监理通知单

工程名称：天润沐阳新能源有限公司 6.097MW 分布式光伏发电项目  
编号：CZZH-TRMY-TZD-011

内容：现场施工安全质量缺陷整改事宜

(图1)

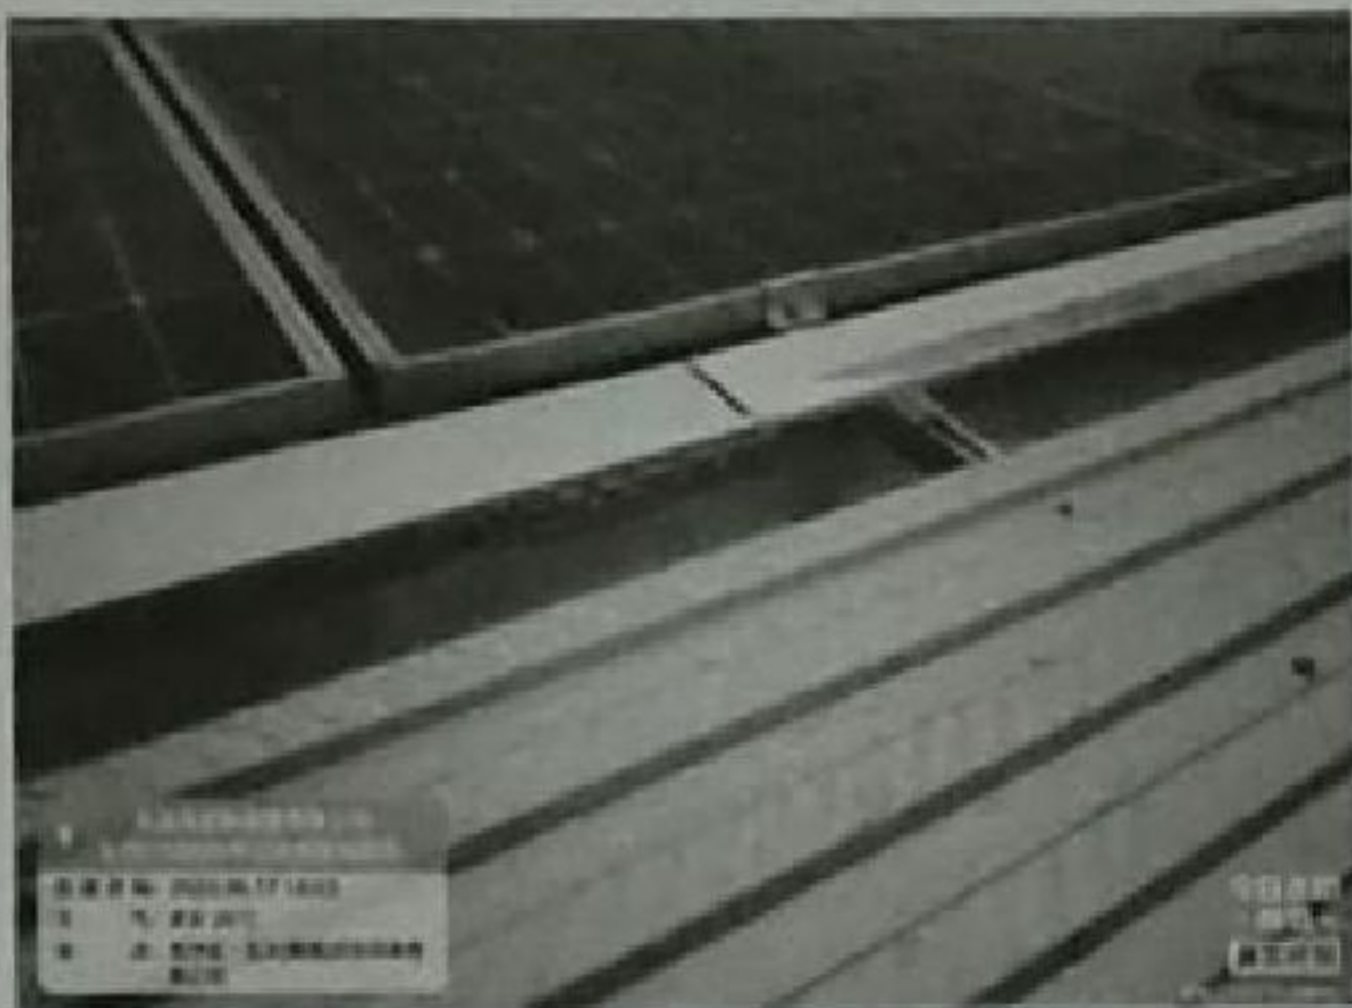
- 1、桥架连接处连接片缺少螺栓固定。（图 1）
- 2、直流电缆敷设露天部分未做穿管保护。（图 2）
- 3、直流电缆敷设穿管未使用不锈钢扎带绑扎固定。（图 3）
- 4、检修通道缺少自攻丝固定。（图 4）
- 5、检修通道未做开孔排水。（图 5）
- 6、MC4 插头露天部分未绑扎至组件下方。（图 6）
- 7、组件组串接地未使用黄绿接地线。（图 7）
- 8、支架（导轨）长度不足，组件边压块外露。（图 8）
- 9、屋面临边护栏和直爬梯未悬挂安全警示标语。
- 10、组件导泥扣未安装。

针对以上问题截止今日未进行整改，请贵单位项目部接到通知后，即刻进行整改落实，并于 2 日进行回复，如逾期未进行整改的，后果自负。
